Expediente: 056600543292 056600339348
Radicado: RE-02151-2024
Sede: SANTUARIO
Dependencia: Grupo Recurso Hídrico
Tipo Documental: RESOLUCIONES
Fecha: 19/06/2024 Hora: 14:43:16 Folios: 8

RESOLUCION N.º

POR MEDIO DE LA CUAL NO SE AUTORIZA UNA OCUPACIÓN DE CAUCE Y SE TOMAN OTRAS DETERMINACIONES

3.4.2 Hidráulica

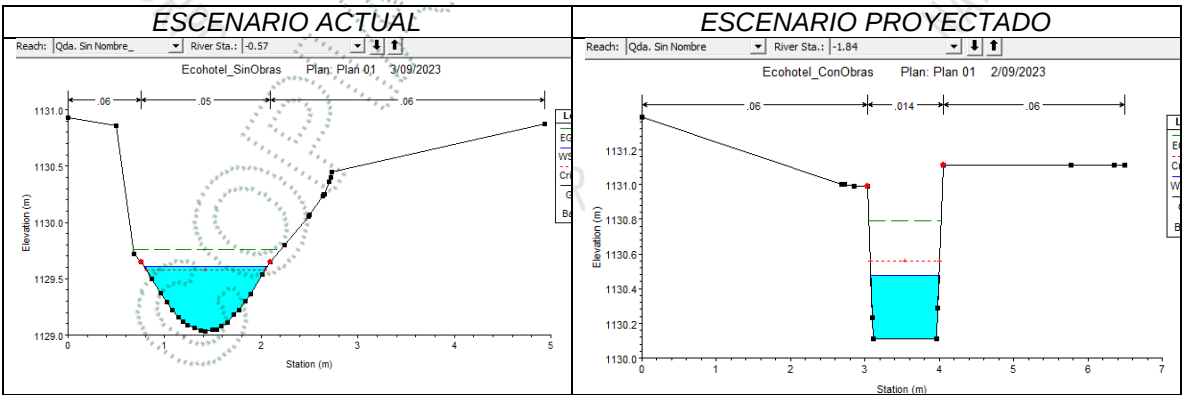
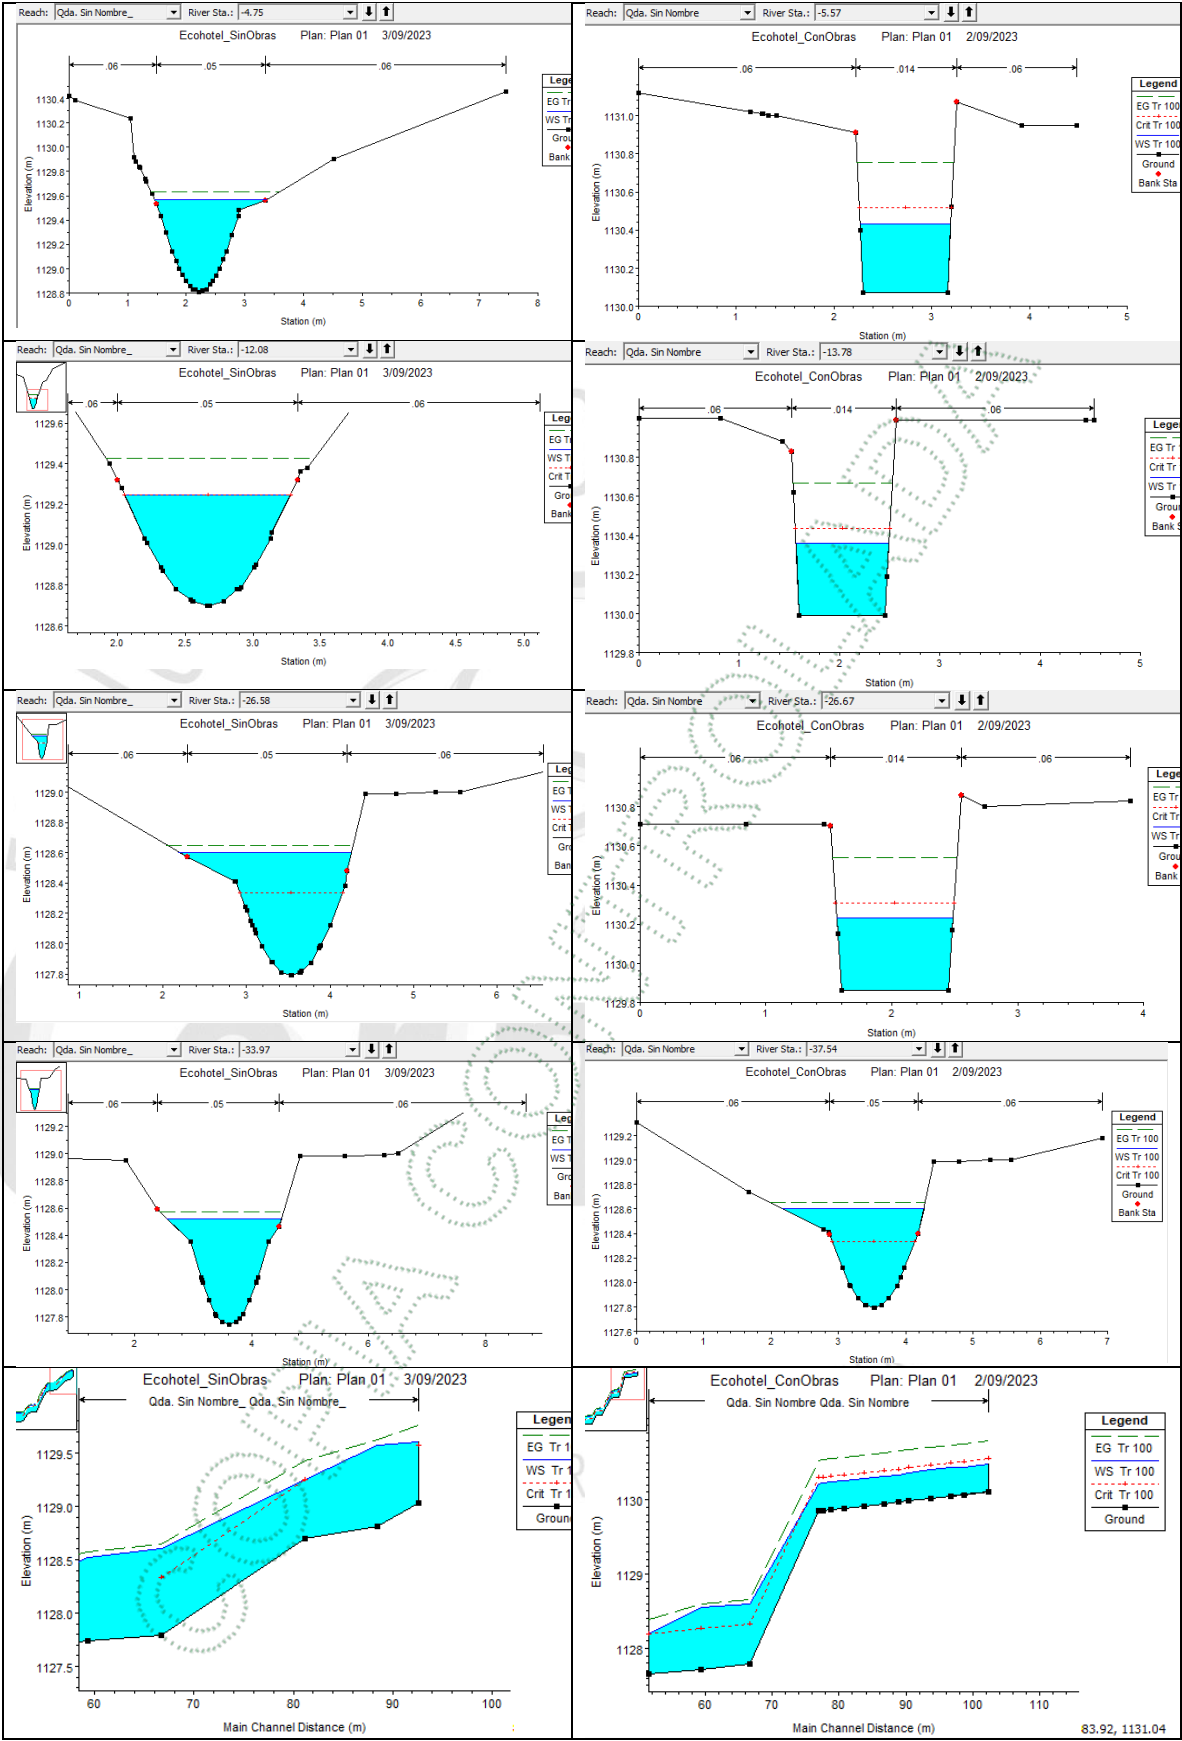
Se realiza la simulación hidráulica utilizando el software HEC-RAS.

Como se puede observar, se genera un cambio considerable en el cauce de la fuente. Según lo anterior, se constituye una de las prohibiciones establecidas por el decreto 1076 de 2015 en su artículo 2.2.3.2.24.1.

Se realizó la comparación de los parámetros hidráulicos de cota de lámina de agua y velocidad para el caudal Tr 100 años, donde se observa un incremento de la cota de la lámina de agua de hasta 1.63 metros con la implementación de las obras y un incremento de hasta 159% en la velocidad. Cabe resaltar que, la comparación se hace entre las abscisas más semejantes, dado que las abscisas utilizadas para la modelación del escenario actual no son exactamente las mismas para el escenario futuro (con obra).

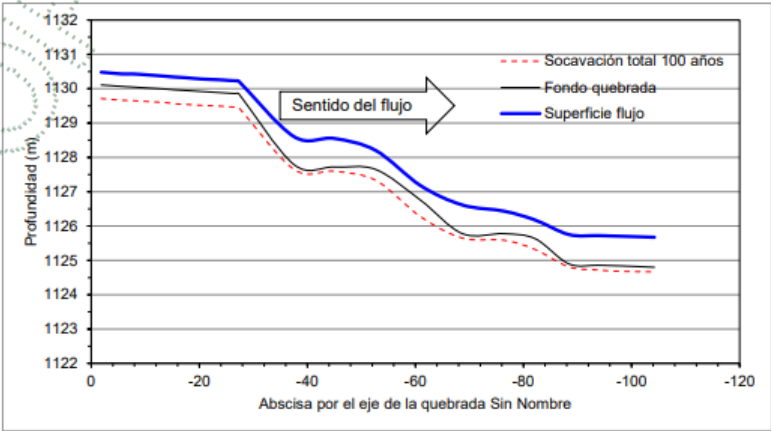
Sin embargo, no se recomiendan obras de protección como se menciona el capítulo 6 del informe “Socavación”

“Se considera que el valor asumido de la socavación general es tan bajo que no requiere la implementación de obras de mitigación, especialmente, si se tiene en cuenta que la velocidad promedio de flujo es de 1,94 m/s y que las ocupaciones de cauce objeto del presente trámite no se ven expuestas a los efectos de la socavación general de la quebrada Sin Nombre.”

3.4.5 Visita al sitio

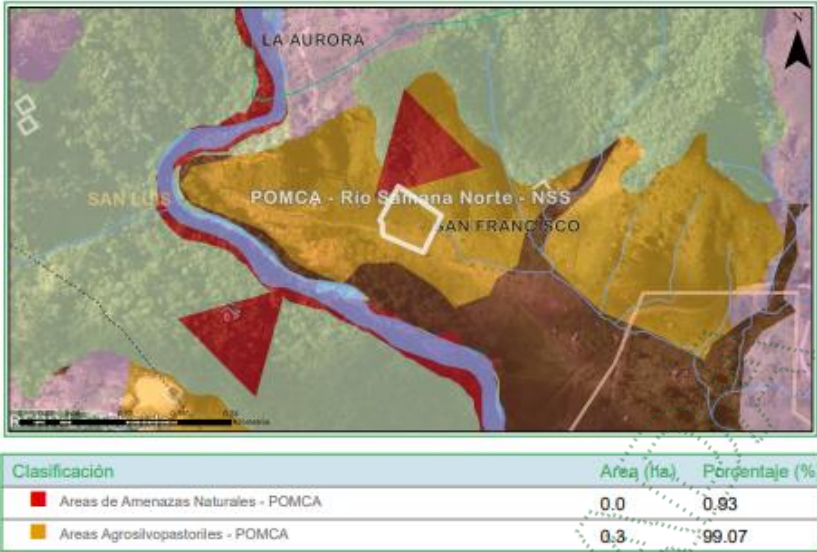
Durante la visita se observa también, la utilización de aguas para el aprovechamiento en lagos para peces.

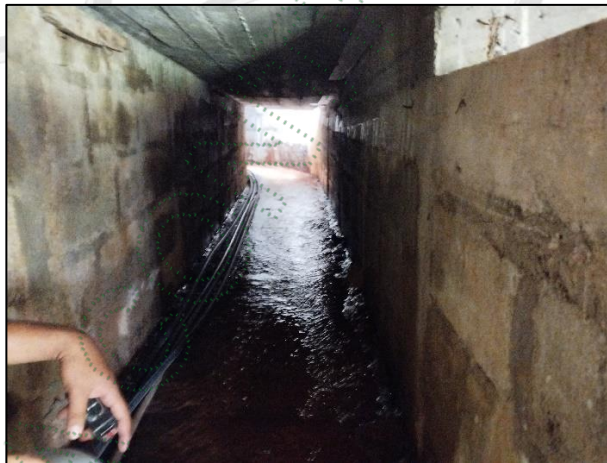
- Se observa en campo la existencia de un nacimiento al noroeste y una fuente al norte del predio como se observa en la imagen. Es de considerar que en la información presentada en el informe y la hidráulica solo se determina una fuente, lo cual no es coherente con la realidad.

- La obra hidráulica tipo canal, no es factible desde el componente ambiental, teniendo en cuenta que se evidencia en la visita la existencia en campo de la obra N° 1 ya construida, además se construyó como canal cerrado tipo “box culvert”, conteniendo este la mancha de la ronda de las fuentes.

Y considerando la existencia de una estructura tipo vivienda dentro de la ronda hídrica y parcialmente sobre la fuente en un tramo de 5 metros de longitud paralela a la fuente.
